IZVJEŠTAJ O REVIZIJI NACRTA
URBANISTIČKOG PROJEKTA ZA KOMPLEKS
PRAVOSLAVNOG SABORNOG HRAMA U BUDVI

Plan: Urbanistički projekat za kompleks pravoslavnog Sabornog hrama
u Budvi - Nacrt 2022.g.

Predmet: Nacrt Urbanističkog projekta za kompleks pravoslavnog Sabornog hrama u Budvi (mart, 2022.g.)

Slika 3 - regulaciona linija, odnosno linija UP 2 „prelazi“ preko saobraćajnice (07 Plan parcelacije)

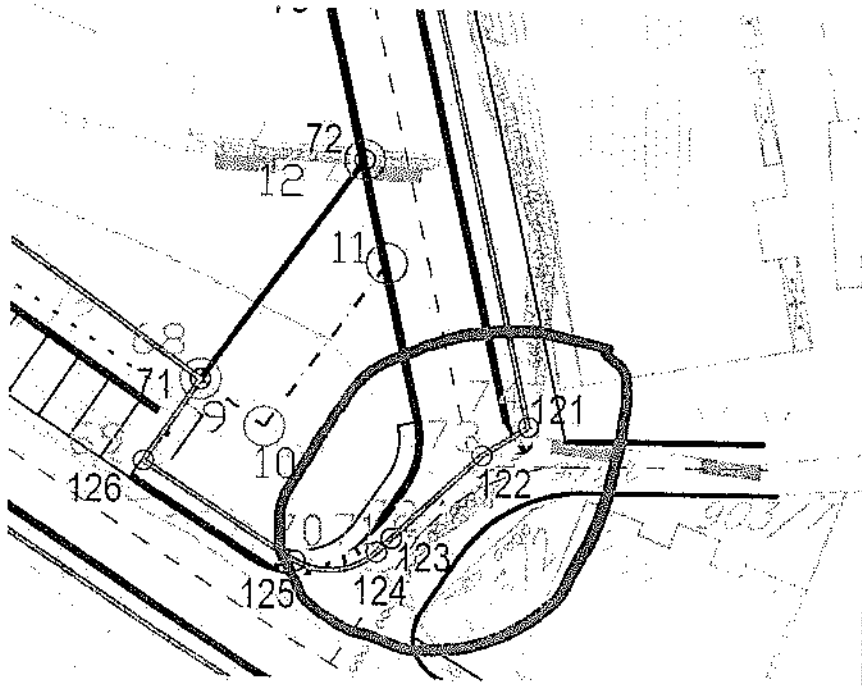
- 2.1. Grafički priloge od 6 -12 korigovati u označenom dijelu (slika 3) jer granica UP2 „prelazi“ preko saobraćajnice.
- 2.2. Na grafičkom prilogu „Plan saobraćajne infrastrukture“ nije vidljiva granica i niti brojevi urbanističkih parcela, što treba korigovati.
- 2.3. Granice urbanističkih parcela moraju da budu jasno vidljive na svim grafičkim priložima!
